Por medio de la presente Nota S/N, se realiza entrega formal de las respuestas de la Nota Aclaratoria N° DRCC-0542-2024, del Proyecto del Estudio de Impacto Ambiental Categoría I, denominado **"LOCAL COMERCIAL Y RESIDENCIA"**, cuyo promotor es **WEIXING XIAN**, Persona Natural mayor de edad, de nacionalidad China con cedula de identidad personal N° E - 8 - 105067. El proyecto ubicado en la Finca con **Folio Real N° 30431181**, Código de Ubicación 2302. Ubicada en Calle N° 9, corregimiento de Capellanía, distrito de Nata, provincia de Coclé, República de Panamá.

**RESPUESTA A NOTA DE AMPLIACIÓN
DRCC-0542-2024**

**ESTUDIO DE IMPACTO AMBIENTAL
CATEGORÍA I**

“LOCAL COMERCIAL Y RESIDENCIA”.

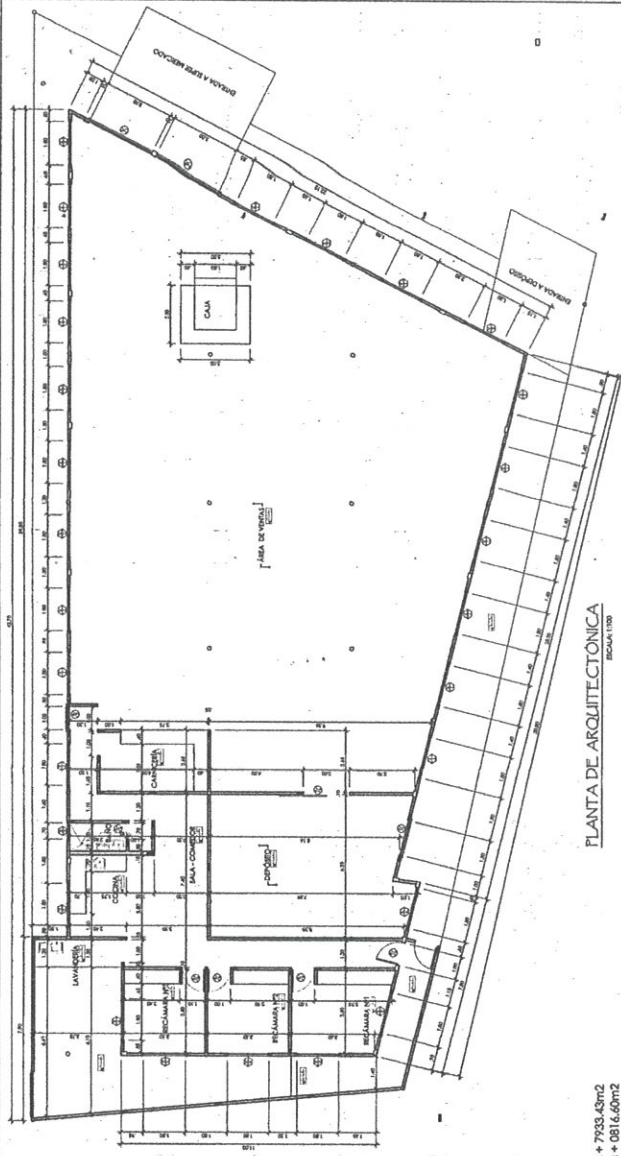
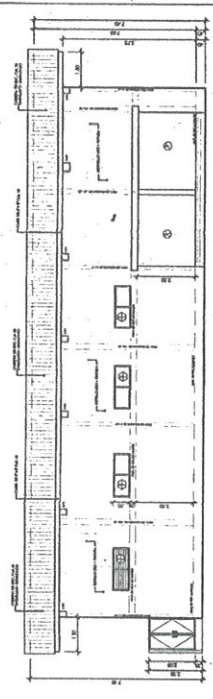
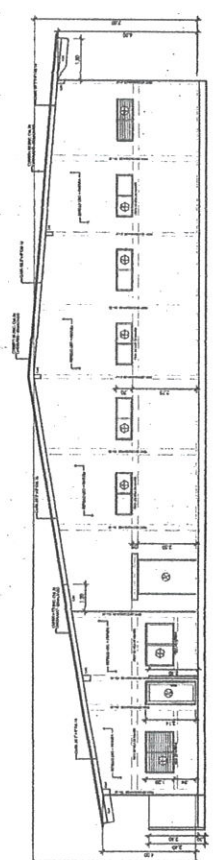
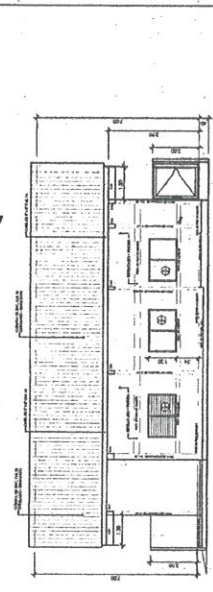
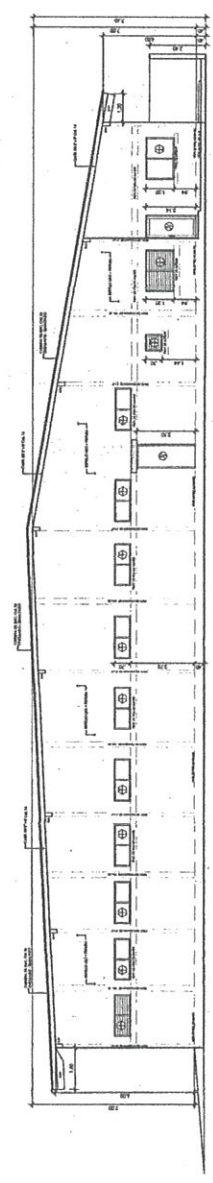
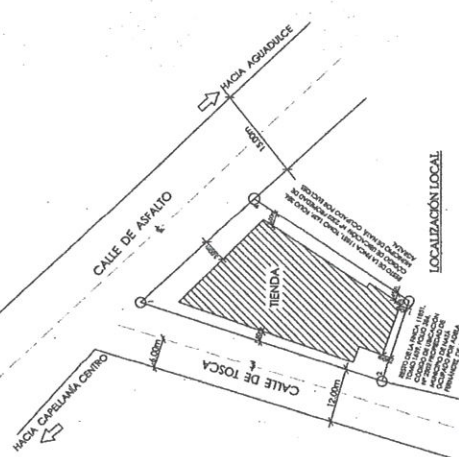
1. En el punto 2.2. Descripción de la actividad, obra o proyecto; ubicación, propiedad (es) donde se desarrollará y monto de inversión nos dicen, que el proyecto se desarrollará en la Finca con Folio Real N° 30431181, código de ubicación 2302 con una superficie total de ochocientos dieciséis metros cuadrados con sesenta y seis decímetros cuadrados (816 m² 60 dm²) que se utilizará en su totalidad para la ejecución de la obra. Y que en los planos presentados indican que el proyecto contará con un área abierta de doscientos sesenta y seis con sesenta y cuatro metros cuadrados (266.64 m²), área cerrada de quinientos setenta y cuatro con veintiocho metros cuadrados (574.28 m²) haciendo un área total de construcción de ochocientos cuarenta con noventa y dos metros cuadrados (840.92 m²) por lo que se evidencia que el área de construcción es mayor a la superficie con la que cuenta la finca.

- Por lo que el Promotor deberá corregir dicha incongruencia y presentar planos corregidos.

Respuesta: Se presenta el plano corregido con referente al área total de construcción del proyecto. (Ver Anexo 1)

MAPA DE UBICACIÓN

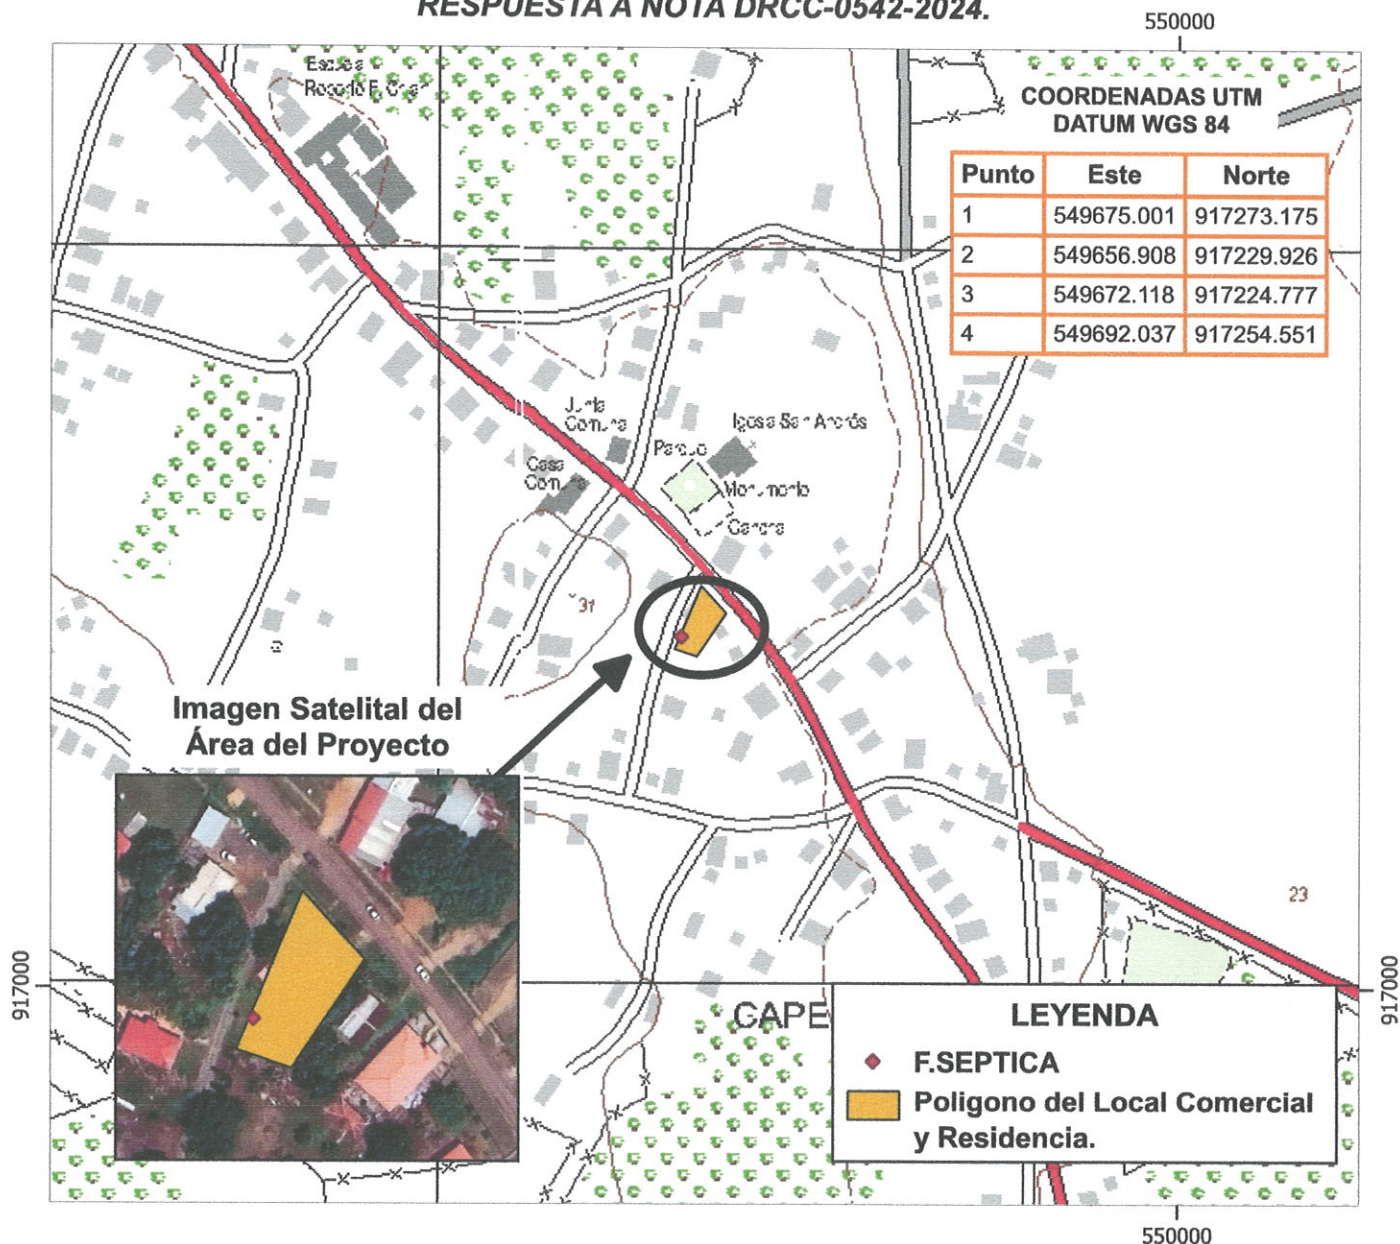
- b. Presentar actualizado el mapa de ubicación geográfica.

Respuesta: se presenta la actualización del Mapa de Ubicación Geográfica. (Ver Anexo 2)
